ペンダントライトPLC全機種で天井の配線器具に取り付ける事が出来ない事例があります。

(PLC6～10D or L-P2 or J)

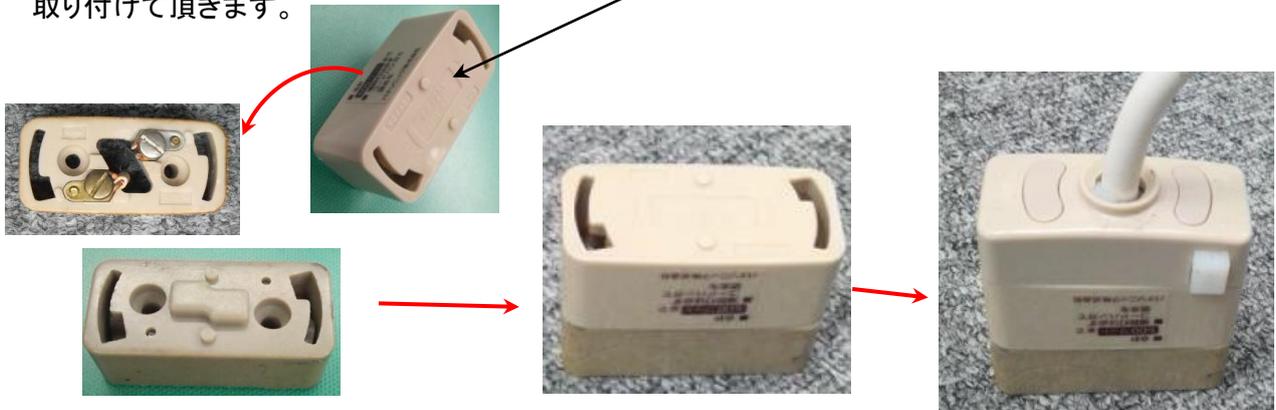
一部の角型引掛けシーリング(天井の器具)にペンダントライトの引掛けシーリングコネクタが取付出来ない場合があります。

パナソニック製の『引掛けシーリング増改アダプタ1型』(WG4481PK)を取付け、ペンダントライトを取り付けて頂きます。

取付かない角型引掛けシーリング(天井器具)

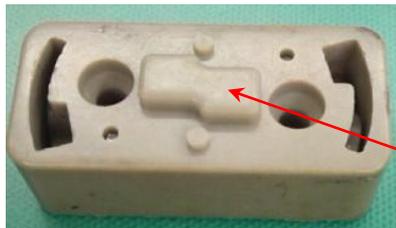
ペンダントライトの引掛けシーリングコードを使用変更した時、引掛け金具からの中央ふところが浅い為、突起の出ている天井の角型引掛けシーリングには治まりません。

取付かない角型引掛けシーリング

突起部がある。

ネジが出ている
